Projet d'implantation d'une usine de traitement de la brasque usée à Jonquière

*Réponses aux questions et commentaires additionnels du ministère de
l'Environnement*

Mars 2002

***Réponses aux questions et commentaires
additionnels du ministère de l'Environnement***

CELLULE DE BRASQUE PIÉZOMÈTRE PU-3B DE 1990 À 2001

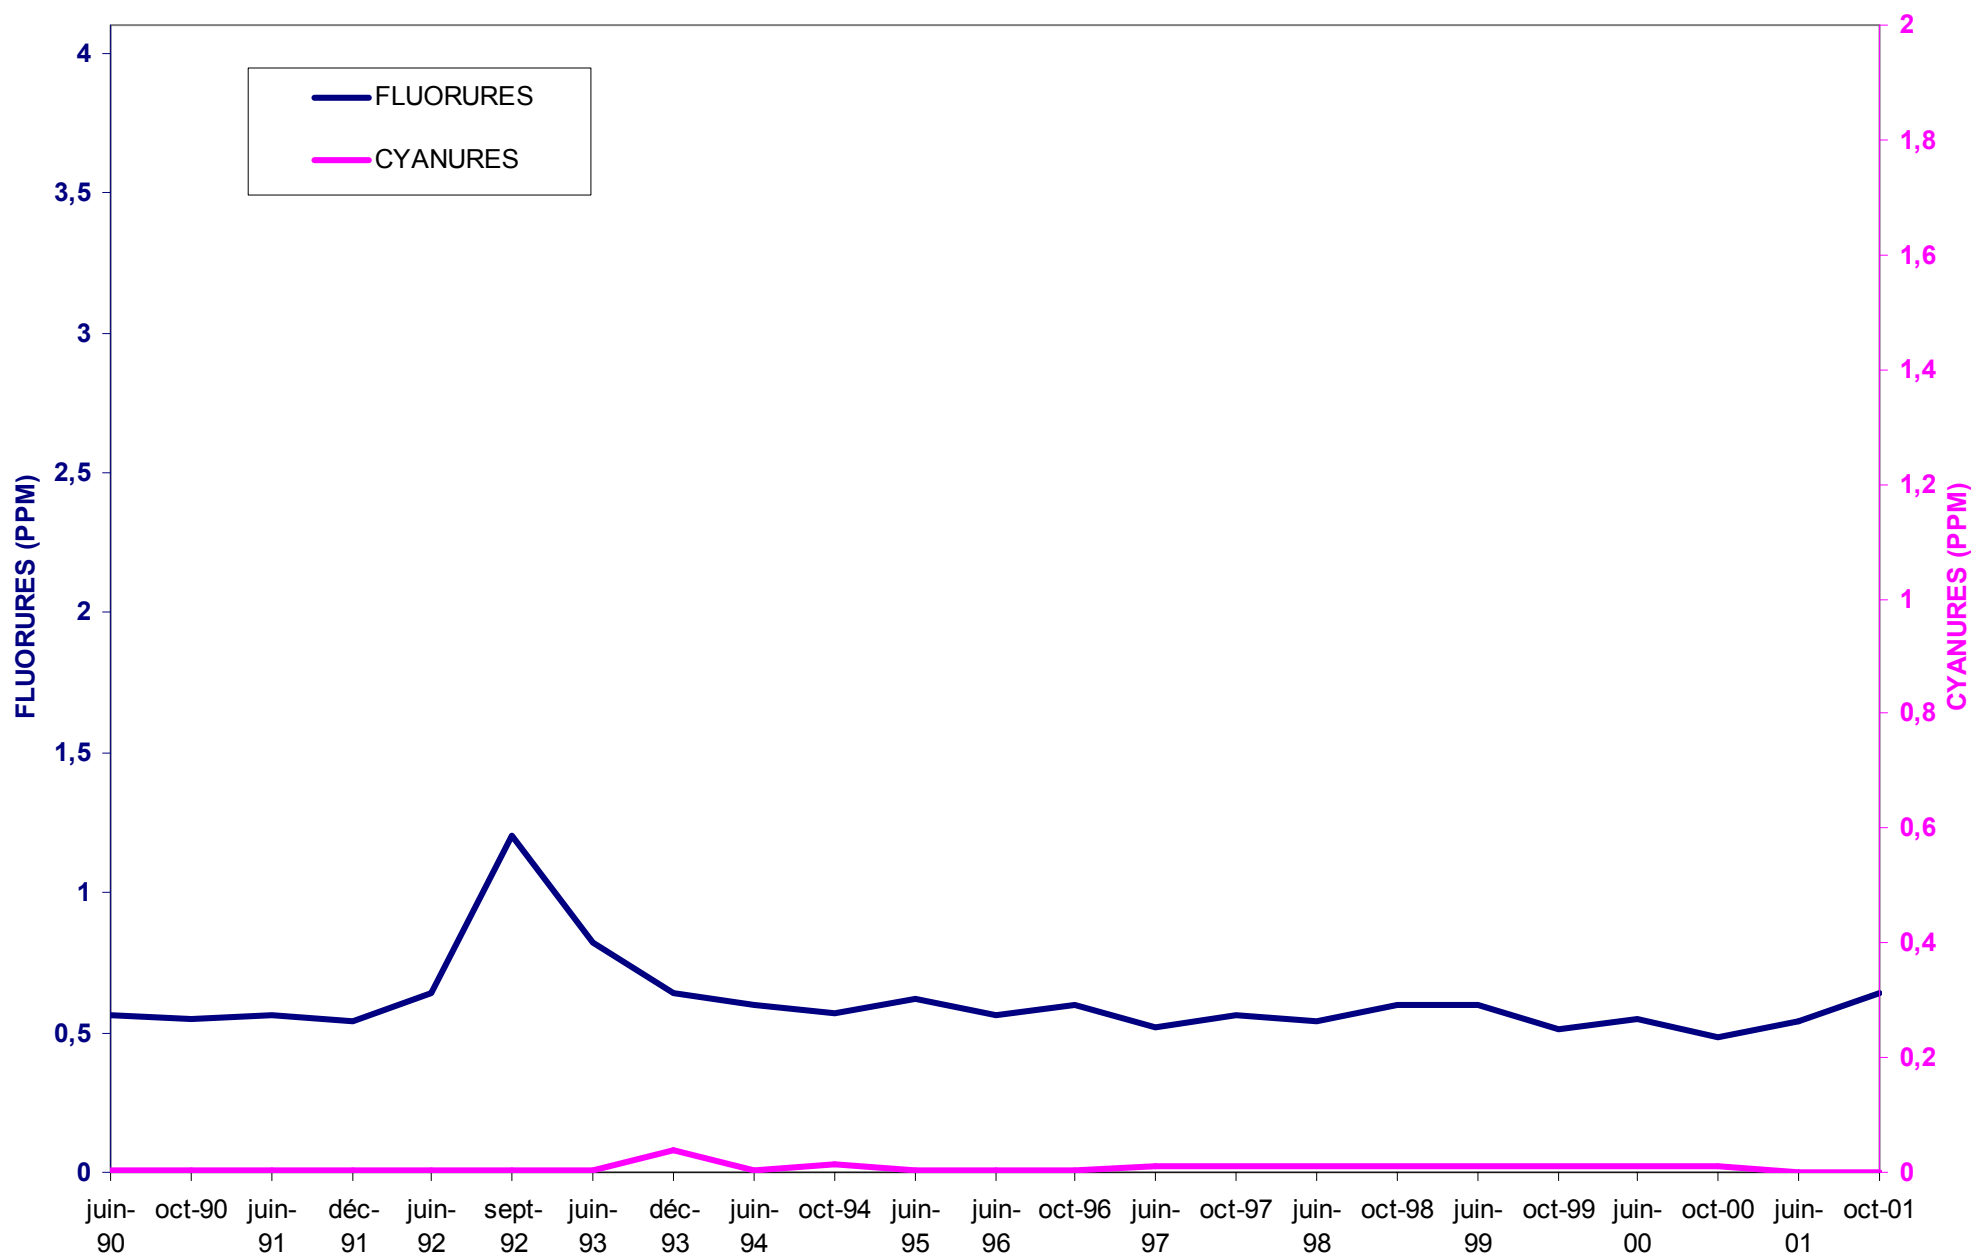
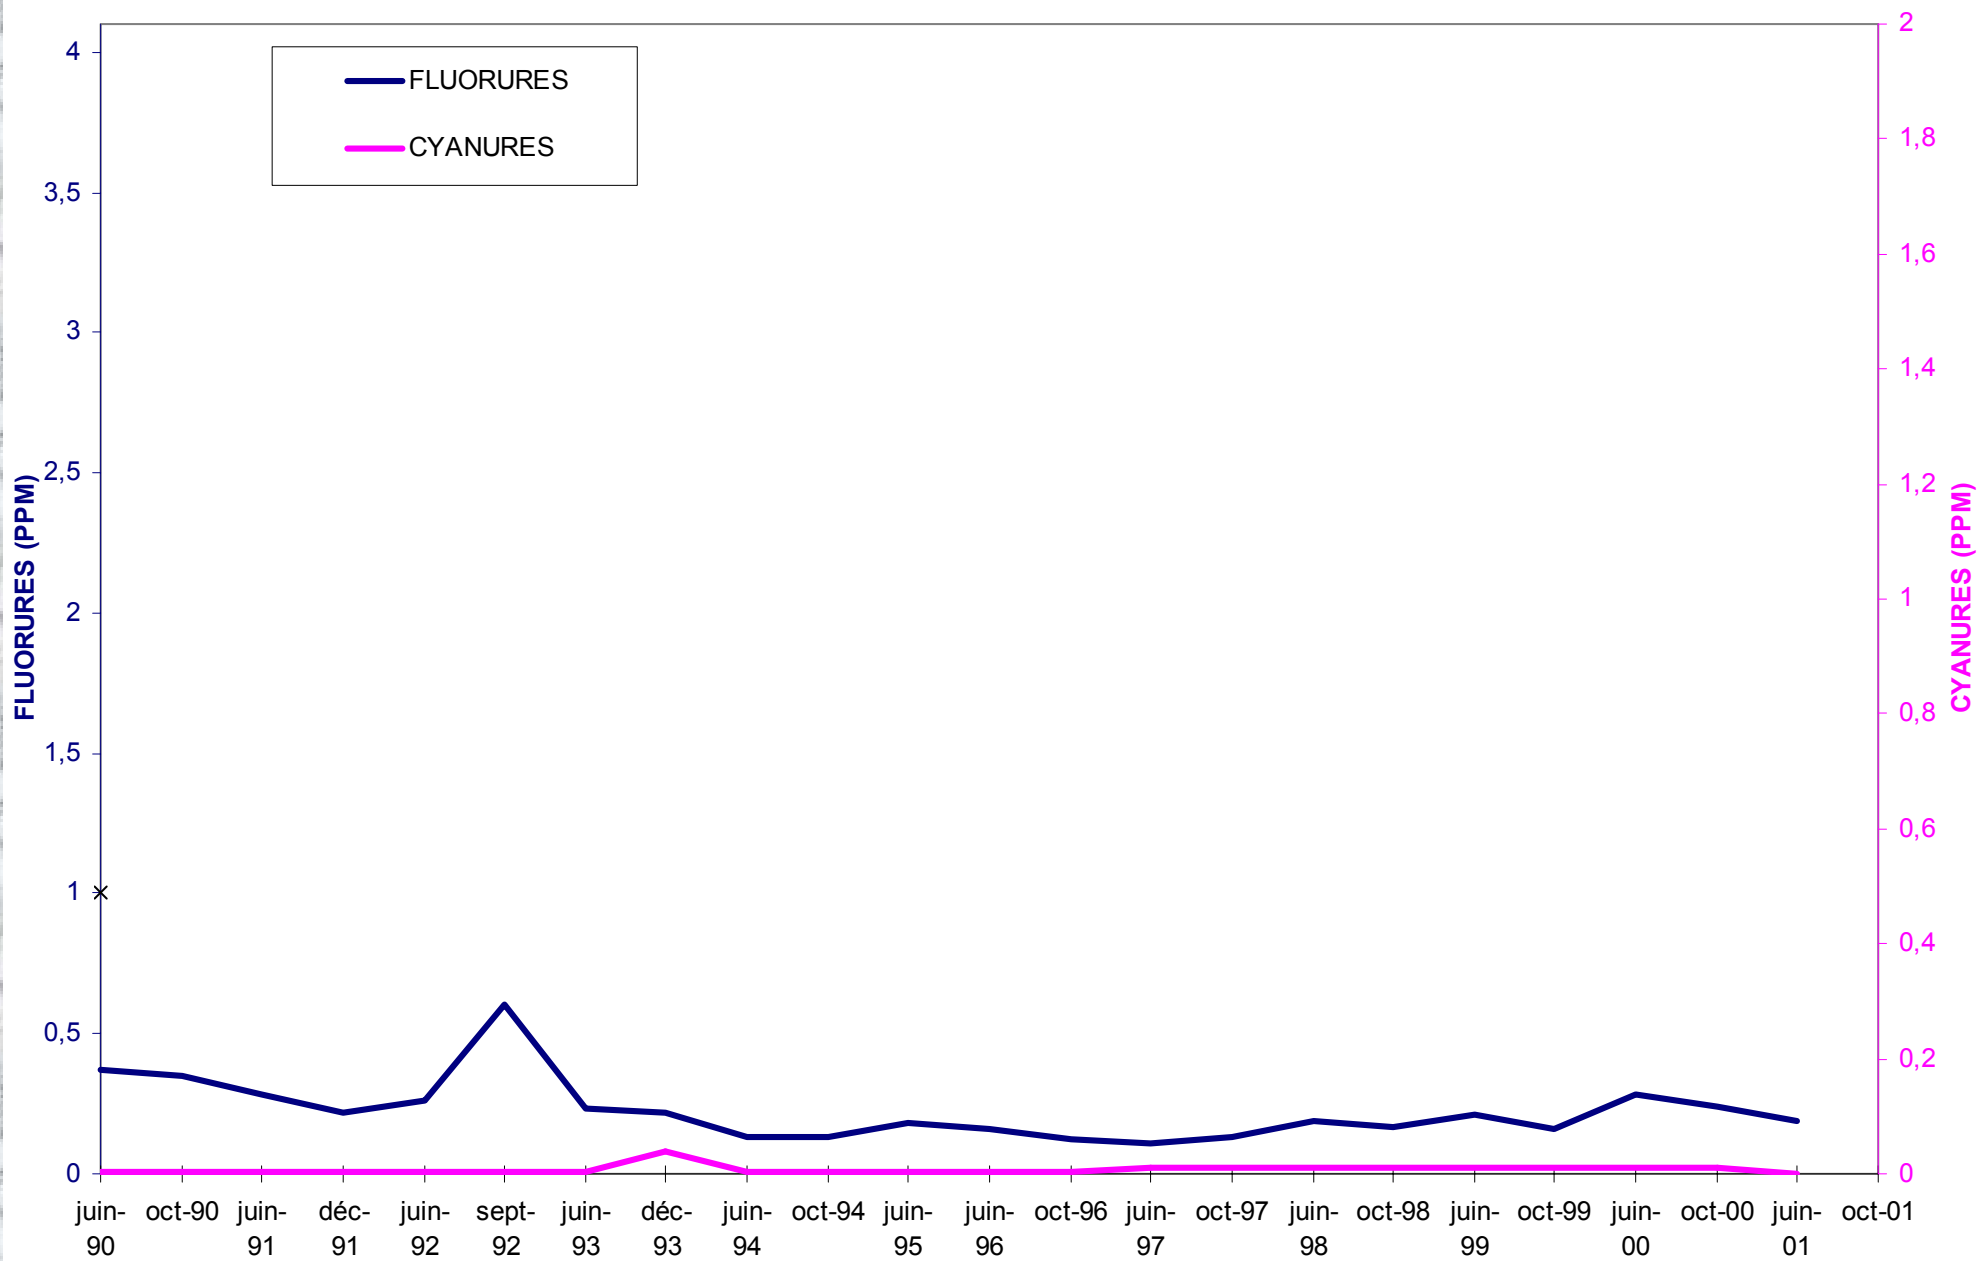
QCA-63. *(en réaction à la réponse de QC-32) La réponse indique que sur les onze puits d'observation, trois puits ont montré, au cours des années, des dépassements du critère C pour le cyanure. Aucun résultat ne nous est présenté et on compare les résultats aux critères C, qui ne sont plus utilisés pour les eaux souterraines. Les critères A,B,C de la Politique de 1988 pour les eaux souterraines ont été modifiés avec la Politique de protection des sols et de réhabilitation des terrains contaminés de 1999 par des critères en fonction de l'usage soit des critères à des fins de consommation ou de résurgence dans les eaux de surface ou d'infiltration dans des réseaux d'égouts.*

Les résultats du suivi de la qualité des eaux souterraines n'ont pas été présentés bien que ceux-ci aient été demandés. Nous réitérons notre demande d'obtenir les résultats du suivi complet.

QCA-64. *Les informations contenues dans les réponses reliées à la cellule de brasque ne conviennent pas dans le contexte où les eaux souterraines sont contaminées au-dessus des critères d'usage pour les cyanures à certains piézomètres. De plus, le Service de lieux contaminés (Expertise technique de Richard Martel datée du 22 novembre 2001) considère que les études d'évaluation du risque sommaire (réalisées à l'aide de l'indice DRASTIC et de la grille de cotation du MENV) ne s'appliquent pas à la cellule de brasque, mais conclut à la nécessité de statuer sur la présence d'un risque déraisonnable, puisque certains piézomètres montrent une contamination supérieure au critère générique d'usage.*

Vous trouverez à l'annexe B les résultats du suivi des eaux souterraines et des eaux de surface. Ces résultats indiquent que les concentrations dans les eaux souterraines sont stables ou à la baisse et qu'il n'y a pas d'impact sur les eaux de surface périphériques.

Figure AD-2 – Éléments d'analyse de risques technologiques – Scénario normalisé - Explosion

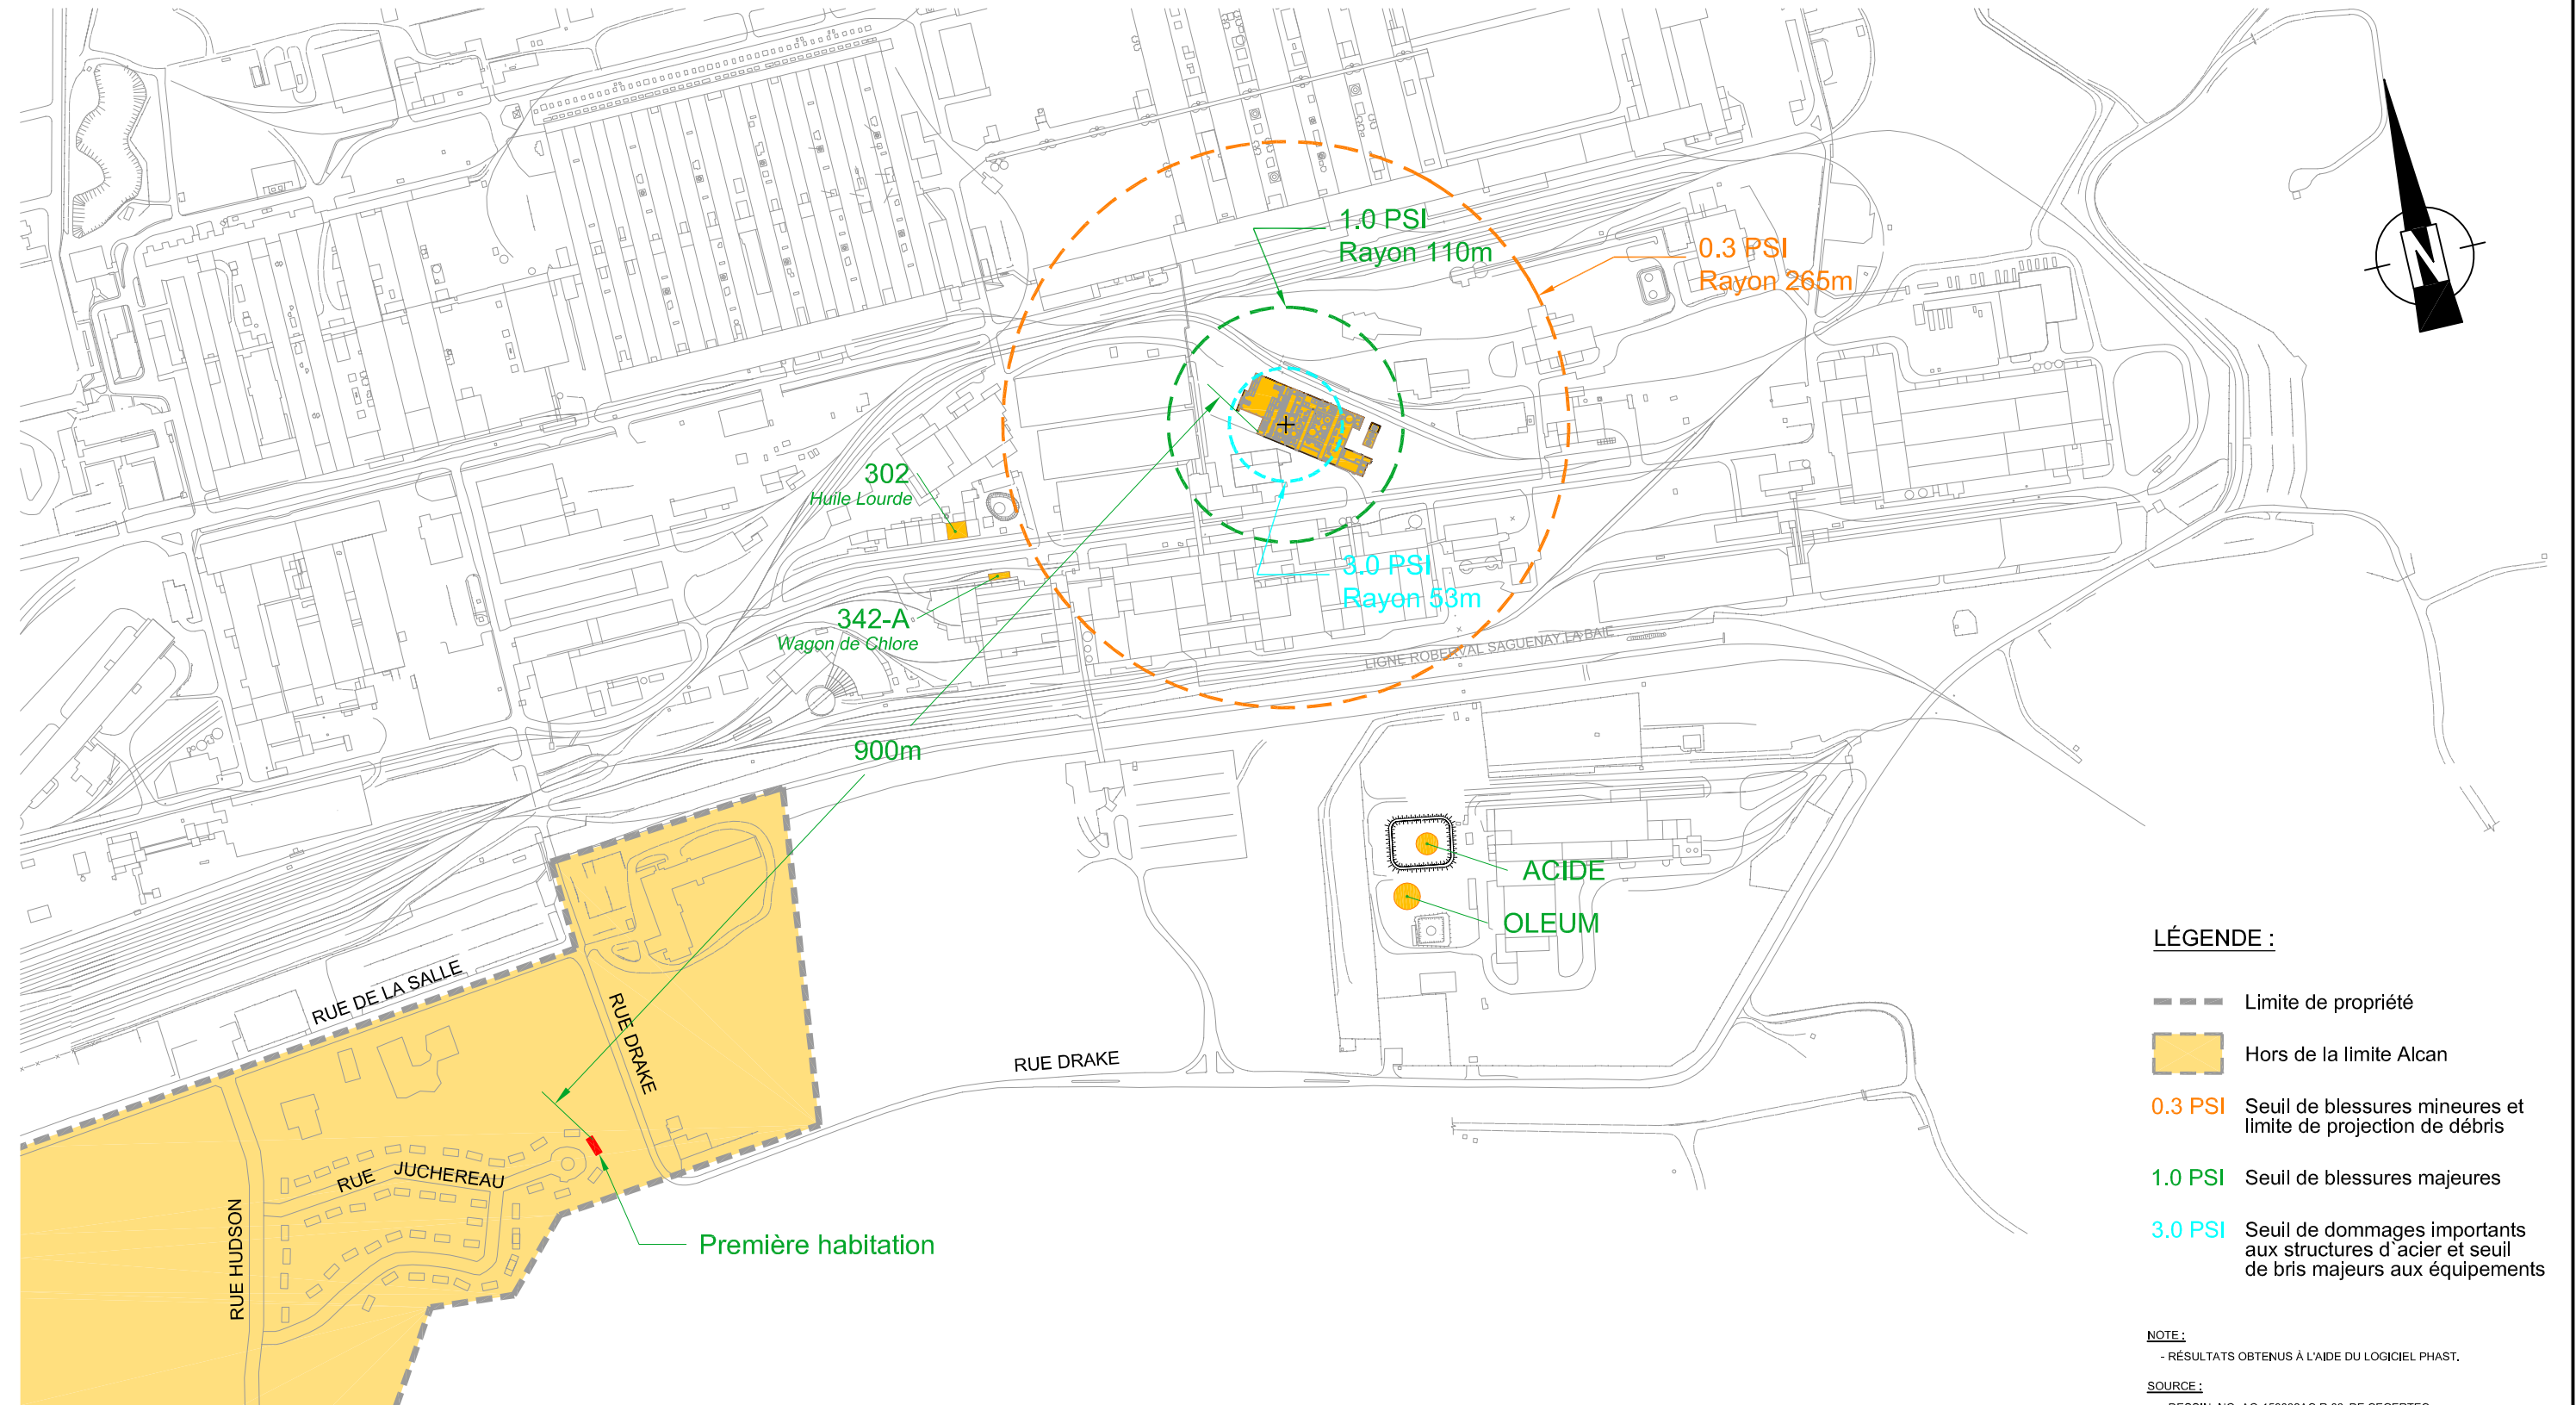
QCA-68. *La légende accompagnant la carte AD-2 devra, conformément aux guides gouvernementaux, être modifiée de la façon suivante :*

0,3 psi : seuil de blessures mineures et limite de projection de débris

1,0 psi : seuil de blessures majeures

3,0 psi : seuil de dommages importants aux structures d'acier et seuil de bris majeurs aux équipements.

La figure AD-2 a été rééditée pour tenir compte de ce commentaire et est incluse à l'annexe C.
